東海再処理施設の安全対策に係る廃止措置計画認可変更申請対応について

令和2年10月1日
再処理廃止措置技術開発センター

○ 令和2年10月1日 面談の論点

廃止措置計画の変更認可申請（低放射性廃棄物処理技術開発施設（LWTF）の改造）
 における規制庁コメントに対する回答

図-1.3 ビーカースケール試験における溶液中化学種濃度の経時変化 (繰り返し使用 10 回目の触媒)

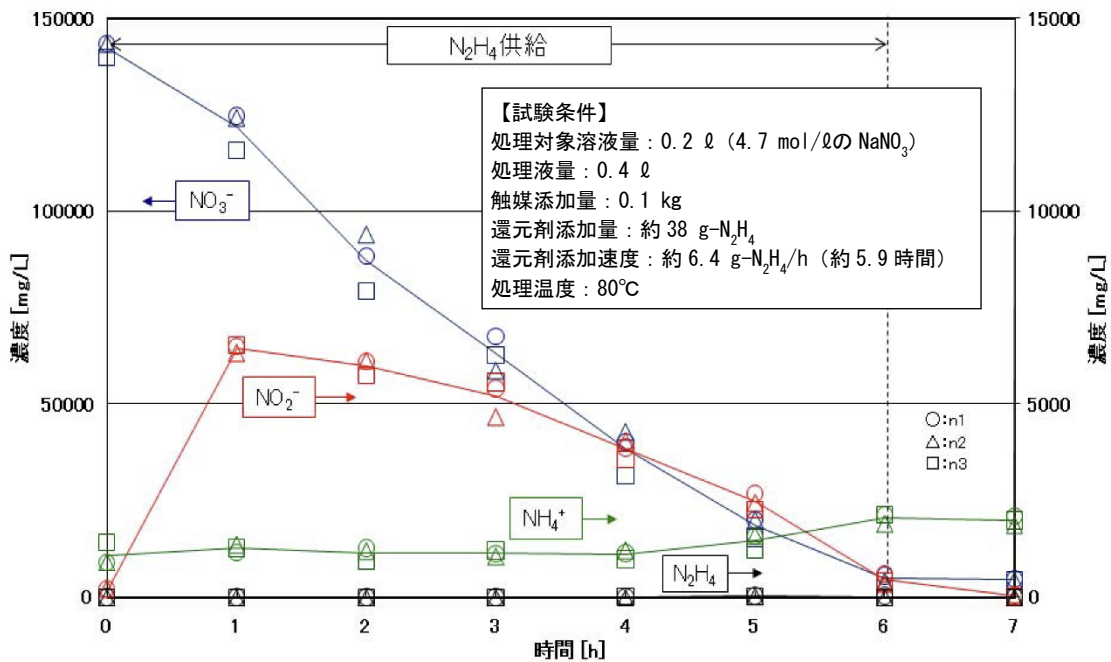
1. 技術的成立性について（硝酸根分解設備/セメント固化設備）	1
2. 硝酸根分解設備の設置について	
1) 硝酸根分解設備を設置する理由。	36
2) 硝酸根分解設備の設置は他の一般化学産業の方法も検討した上で のものか。	37
3) 廃止措置上のメリット・デメリット（蒸発固化方式からセメント固 化方式に変更する理由。）	40
3. セメント固化設備の設置について	
1) インドラムミキシング形式を採用するとあるが、過去のトラブル事 例を踏まえた上での設計となっているのか。	41
2) 水とセメントの反応において、水が少ないと混練できず、水は多め に入れる必要があるが、この場合余った水がドラム缶内で浮いてき てしまう事象があるが、問題なく固化体の製作ができるのか。	45
4. 安全設計方針について	
1) 硝酸根分解設備	
① 圧縮空気の供給、炭酸ガスの吹き込みとあるが、実現可能なもの か。（ビーカー規模なら問題ないが、反応槽が大きくなると均一化 に時間を要する。）	46
② 火災等による損傷の防止について、ヒドラジンの過剰供給防止の ためのインターロック設置については申請書への記載がないため、 記載すること。	47
③ 水素が発生した場合でも滞留しないようにとあるが、水素濃度管 理の基準は何か説明すること。	47
④ 排風機の位置付けについて説明すること。（安全機能を有する施 設と思われる。）排風機停止時の影響について説明すること。 また、何故2系統設けているのか説明すること。	48
⑤ 性能維持施設としてのLWTFの位置付けを明確にすること。	49
（設備名称、検査内容、要求される機能、維持すべき期間） LWTFについては、今後性能維持施設としての詳細を定めるとして

ビーカースケール試験における溶液中化学種濃度の経時変化を図-1.3 に示す。還元剤の供給終了時(約 5.9 時間を超えたとき)において、硝酸根の分解率は 96 %となり、目標とする処理対象溶液中の硝酸根分解率 90 %以上であることを確認した。
